**OGGETTO:**

POSIZIONAMENTO GUARNIZIONE TENUTA ALTA PRESSIONE (FERRO-GOMMA)  
POMPA COMMON-RAIL BOSCH CP1H

**COLONNA POMPANTE****CORPO POMPA**

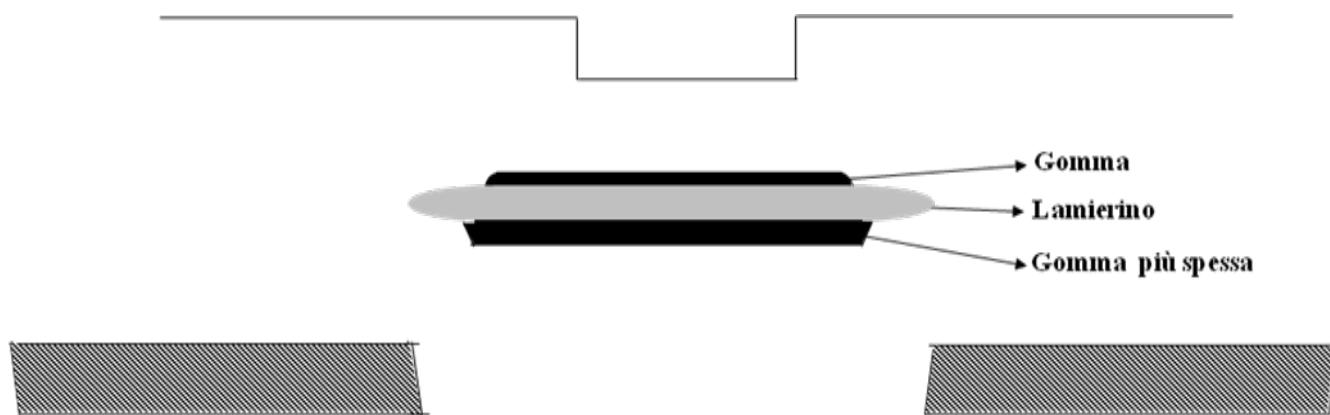
**Descrizione:** La posizione della guarnizione ferro-gomma anche su montaggio originale (casa madre Bosch) non è sempre corretta, si sono verificati dei problemi di durata che hanno procurato conseguenti perdite di carburante verso l'esterno della pompa tra la colonna pompante e il corpo pompa, dovendo ricorrere ad una seconda revisione. Non è da attribuire alla qualità della tenuta in se stessa perché accade sia con prodotto originale che non. Bisogna contrariamente a quello che viene istintivo fare posizionare la tenuta con la parte con più metallo rivolta verso la colonna pompante, e quella con più gomma verso il corpo pompa. Vedi figura.
